交通部公路總局勞安督導紀錄

標案名稱	台 65 線增設浮洲地區北上、南下匝道工程	地點	基隆瑞芳
契約金額	3 億 3980 萬元	督導日期	111. 6. 20
主辦機關	第一區養護工程處		
監造單位	景美工務段		
施工廠商	億東營造股份有限公司		
出席人員	詳簽到單		
優 點	<ol style="list-style-type: none"> 1. 最高及各管理階層積極參與監督安全衛生管理之推動，如工地巡查及督促改善等。 2. 有書面明定安全衛生政策，以宣示及彰顯對於施工安全衛生的使命及承諾。 3. 安全衛生管理組織之人員，由所附專業證照及工地查核及執行績效等佐證資料，均具推動安全衛生履職能力(competence)，並形成組織慣例(Organizational practices)，有助於形塑安全文化。 4. 對於本工程設計階段及施工規劃階段風險評估，均有能力依現有知識水準及經驗嚴格審查、把關，落實施工安全衛生源頭管理。招標/契約文件(施工補充條款)超越法令要求將職安師列為本工程必置人員。 5. 對於原有台 65 主線結構體施工、竣工及使用維護來龍去脈清楚瞭解，在新舊結構施工界面處理及安全衛生注意事項已有完整構想，避免高風險是向危害施工安全。 6. 設計階段營造工程風險評估製作尚稱完整。 7. 基於施工安全考量，減少河道落墩數，減少鄰水作業風險，及避免影響排水斷面。 8. 自辦監造之優勢，適於可以貫徹工程主辦機關推動安全衛生績效之意志、遵循制度面一脈相承，溝通無礙，且事實表現亦為如此。 9. 具體瞭解利害關係者需求(新北市政府水利局所轄汙水管、用路人和當地居民或地主安全需求)，對於工區危害危害因素能確實掌握，並督促施工廠商注意，對於施工安全維護有很大幫助。 10. 導入 ISO 45001 並訂有職安衛政策由董事長親自發布 11. 高風險作業監視人員持有營造業職業安全衛生甲種業務主管結業證書，具基本職能。 12. 每日召開收工會議，助於有效做好持續改善。 		
缺 點	<ol style="list-style-type: none"> 1. 工區緊鄰河道側，未於明顯處設置防止跨越及溺水警告標示。 2. 對於外部環境(條件)因素，未適度反應至施工階段作業風險。例如：簡報 D-14 鋼箱梁吊裝，對於老舊移動式起重機(吊車)作業翻覆及吊臂斷裂事故頻仍(發生可能性高)無管控機制，目前採取「一機三證」做法，無法達到預防吊車翻覆事故，尚須注意地面是否堅實?地表面下方有無埋設物?。請先加強作業前風險評估，再於適當時機修正施工規劃階段風險評估，相關風險資訊回饋至工程主辦機關，以利日後招標文件適度納入施工規範或補充條款。 3. 簡報 D-14，防汛演練，被救援者及救援人員未穿著救生衣，不符當時情境，反而顯示作業管制、安全管理不良。 4. 簡報 D-24，電

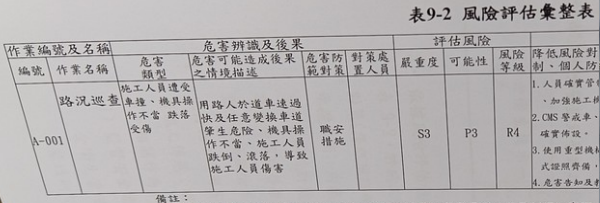
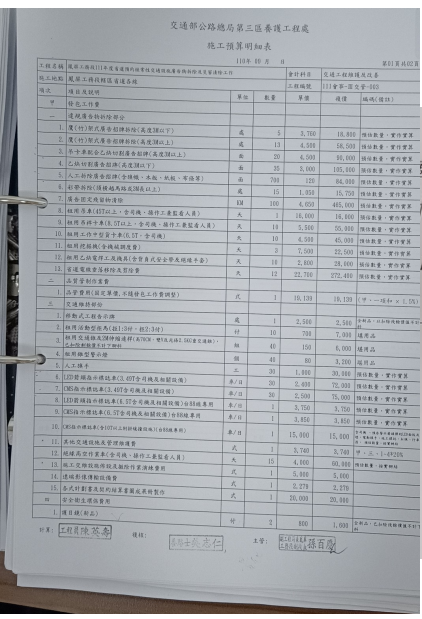
工程名稱	鳳屏工務段 111 年度省道預約經常性交通設施廣告物拆除及災害清除工作
缺失項目	廠商陳列「高空工作車及高處作業安全檢查表」資料與核定表單內容不同。
缺失照片：	
<h3 style="color: red;">核定表單</h3>	
<h3 style="color: red;">執行表單</h3>

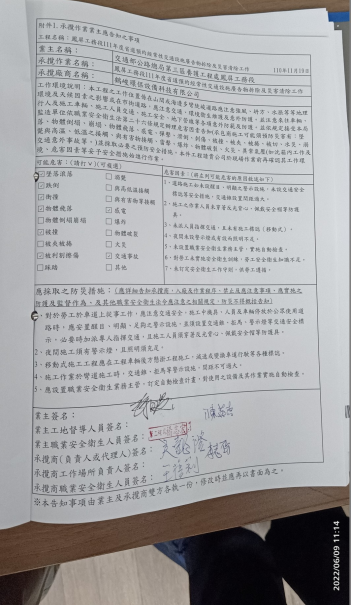
工程名稱	鳳屏工務段 111 年度省道預約經常性交通設施廣告物拆除及災害清除工作																								
缺失項目	設計階段風險評估，僅列路況巡查作業，稍嫌不足(契約工作項目尚有 3 公尺以上廣告物拆除、乙炔切割等作業)。																								
缺失照片：																									
 <p style="text-align: center;">表 9-2 風險評估彙整表</p> <table border="1" style="width: 100%; border-collapse: collapse;"> <thead> <tr> <th rowspan="2">作業編號及名稱 編號 作業名稱</th> <th rowspan="2">危害類型</th> <th colspan="2">危害辨識及後果</th> <th rowspan="2">對策處置人員</th> <th colspan="4">評估風險</th> </tr> <tr> <th>危害可能造成後果之情境描述</th> <th>危害防範對象</th> <th>嚴重度</th> <th>可能性</th> <th>風險等級</th> <th>降低風險對策、個人防</th> </tr> </thead> <tbody> <tr> <td>A-001</td> <td>路況巡查</td> <td>施工人員遭受車撞、機具操作不當、跌落受傷</td> <td>用路人於道車速過快及任意變換車道發生危險、機具操作不當、施工人員跌倒、滾落，導致施工人員傷害</td> <td>職安措施</td> <td>S3</td> <td>P3</td> <td>R4</td> <td>1. 人員確實穿戴、加強施工 2. OMS 警戒車、確實佈設。 3. 使用重型機械設備需備、 4. 危害告知及啓</td> </tr> </tbody> </table> <p style="font-size: small;"> 備註： 1、潛在危害類型區分為：墜落、滾落、跌倒、衝撞、物體飛落、物體倒塌、崩塌、與高地溫接觸、與有害物等之接觸、或電、火災、爆炸、物體破裂、不當動作、化學安全衛生等風險評估技術指引之附錄一、風險評估技術指引補充說明(P.11-12)。 2、可能性及嚴重度之數目字大代表可能性大、嚴重度大，風險等級程度分級次序。 </p>		作業編號及名稱 編號 作業名稱	危害類型	危害辨識及後果		對策處置人員	評估風險				危害可能造成後果之情境描述	危害防範對象	嚴重度	可能性	風險等級	降低風險對策、個人防	A-001	路況巡查	施工人員遭受車撞、機具操作不當、跌落受傷	用路人於道車速過快及任意變換車道發生危險、機具操作不當、施工人員跌倒、滾落，導致施工人員傷害	職安措施	S3	P3	R4	1. 人員確實穿戴、加強施工 2. OMS 警戒車、確實佈設。 3. 使用重型機械設備需備、 4. 危害告知及啓

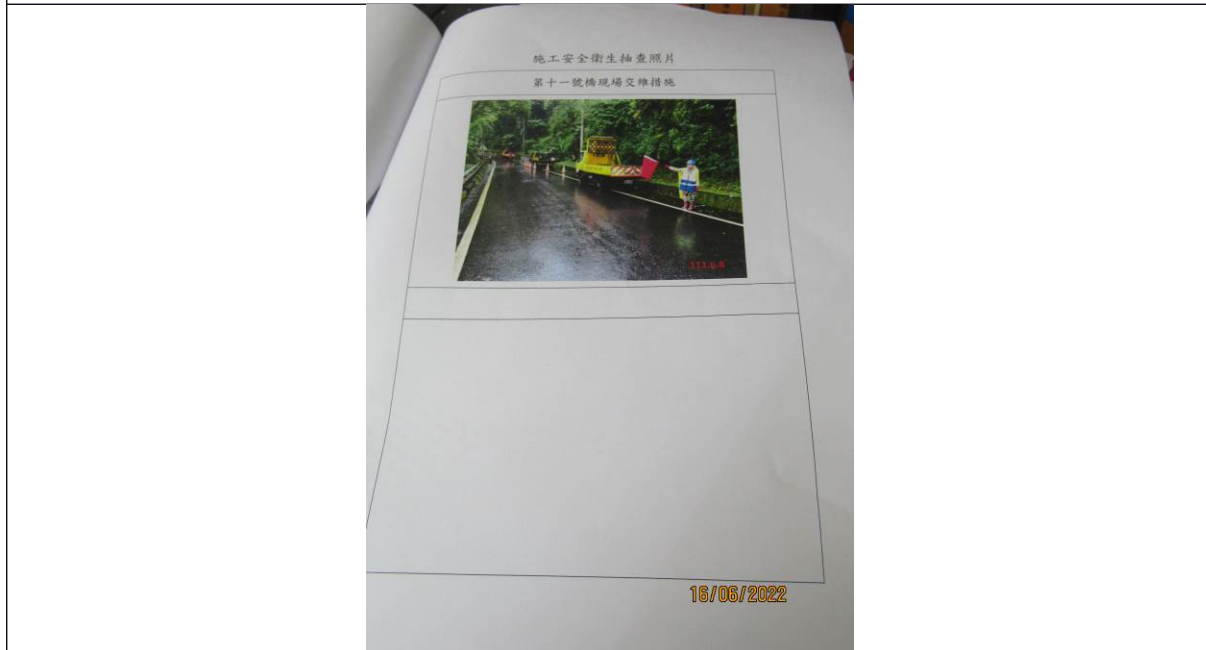
標案名稱	玉里工務段 111 年度預約經常性橋梁零星修復工程
缺失項目	111 年 6 月 8 日安全衛生抽查照片，現場車號 AHG-0925 標誌車後方無施 3 標誌牌面

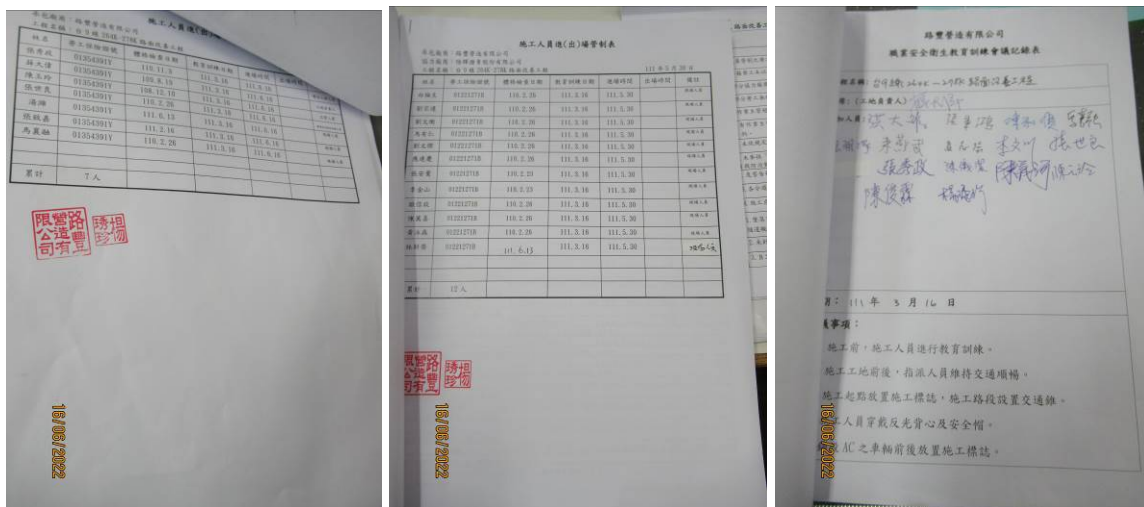
標案名稱	台9線 264K~278K 路面改善工程
缺失項目	勞工進出場管制總表所列勞工教育訓練日期均為 111.3.16，檢視該日教育訓練資料，部分勞工未簽名，所列相片亦未有全數人員。

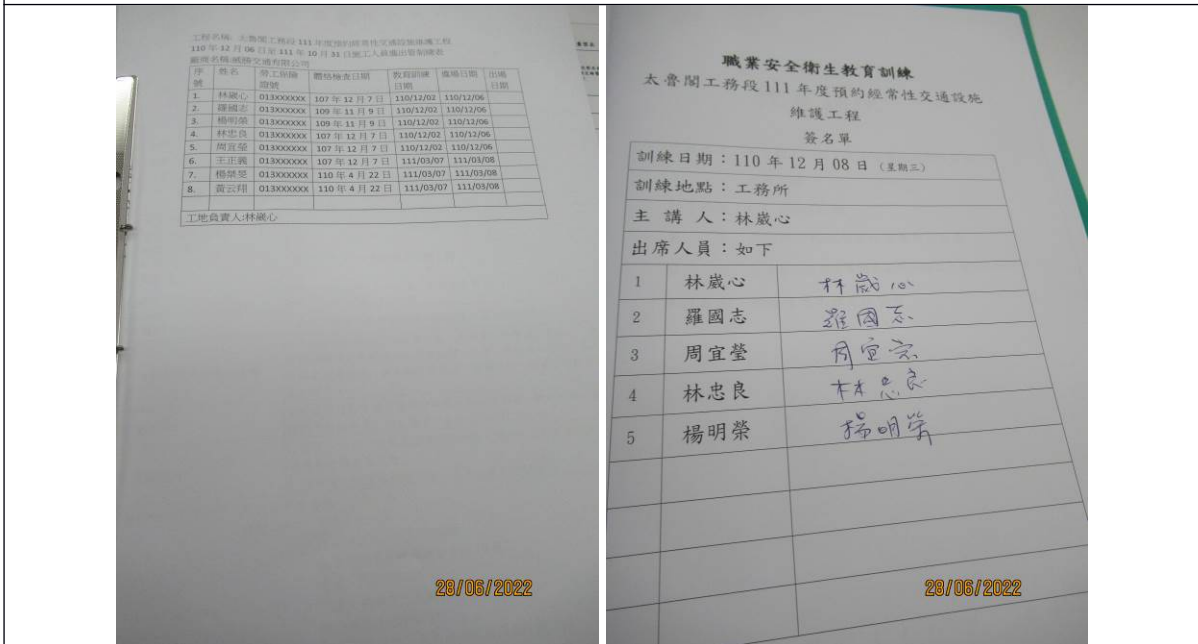
標案名稱	太魯閣工務段 111 年度預約經常性交通維護工程
缺失項目	勞工進出場管制總表登載教育訓練日期與所附資料不符，請確認各勞工均確實完成進場前 6 小時教育訓練。

缺失照片：照片 3

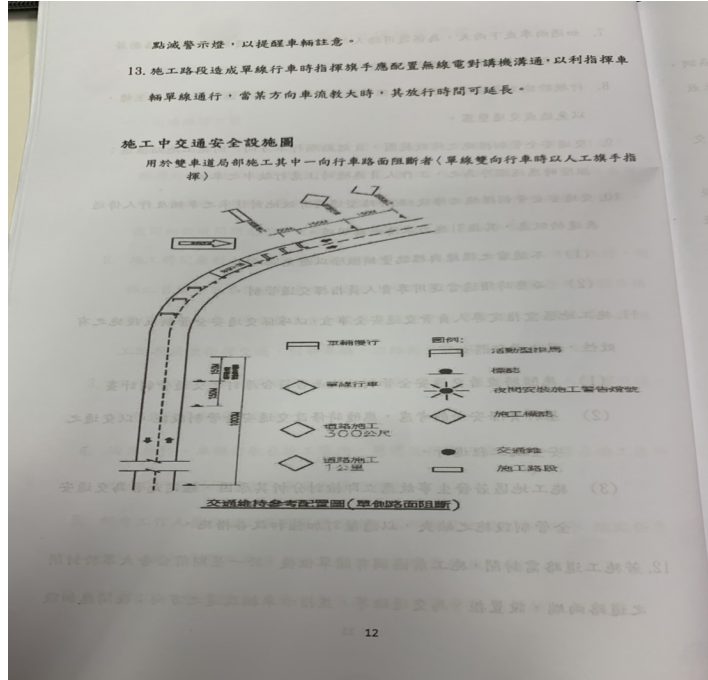
標案名稱	阿里山工務段 111 年台 18 線 18k~50k、台 3 線綠美化維護工程
缺失項目	交維計畫書第 12 頁，「交通維持參考配置圖」佈設方式有誤，請修正為「道路交通標誌標線號誌設置規則」第 145 條規定「用於視距不良之雙車道路段，其中一向行車路面阻斷者」圖例。

缺失照片：照片 4

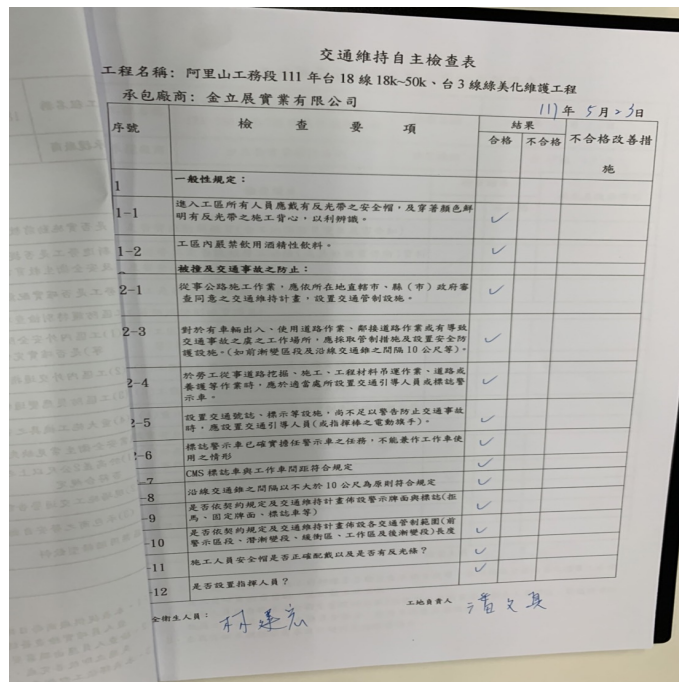
缺失項目	交維自主檢查表未量化實際交維佈設長度。
-------------	---------------------

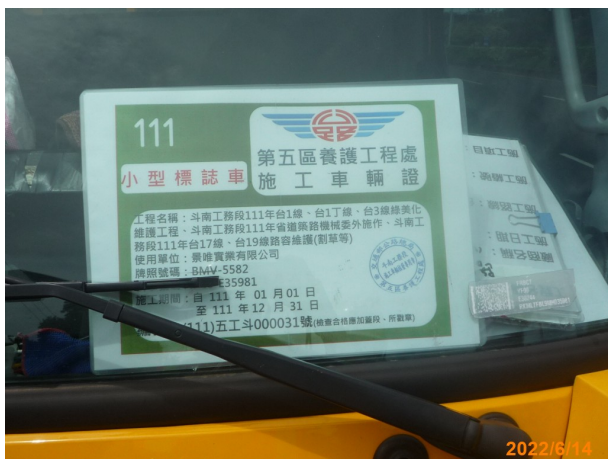
標案名稱	斗南工務段 111 年台 17 線、台 19 線路容維護(割草等)
缺失項目	標誌車施工車輛證廠商錯誤。
缺失照片：照片 4

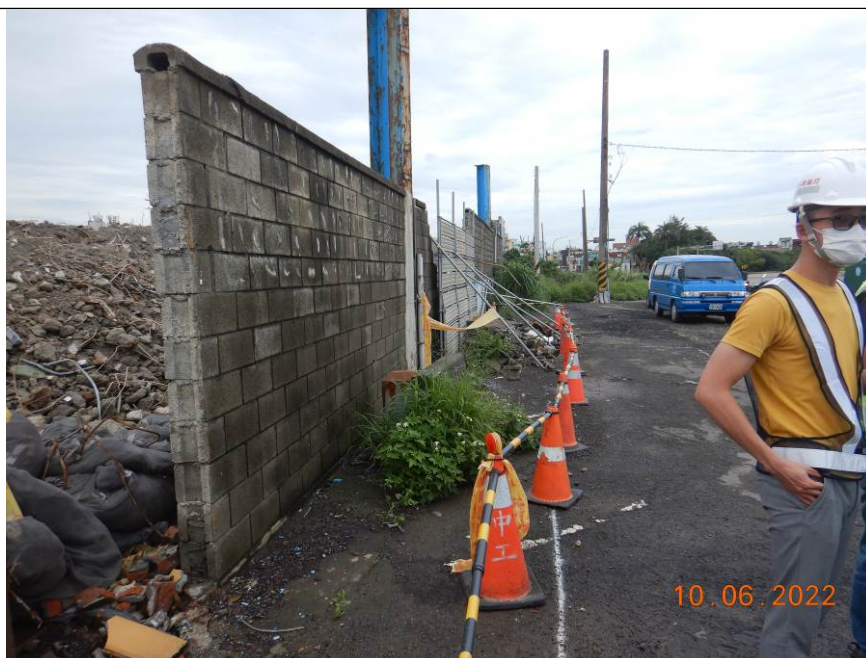
缺失項目	永儲樓拆除廢棄物料堆積已造成周邊圍牆部分坍塌，請檢討其穩定性，必要時拆除圍牆並於適當距離增設圍籬，以避免圍牆突然坍塌造成危害。
------	---
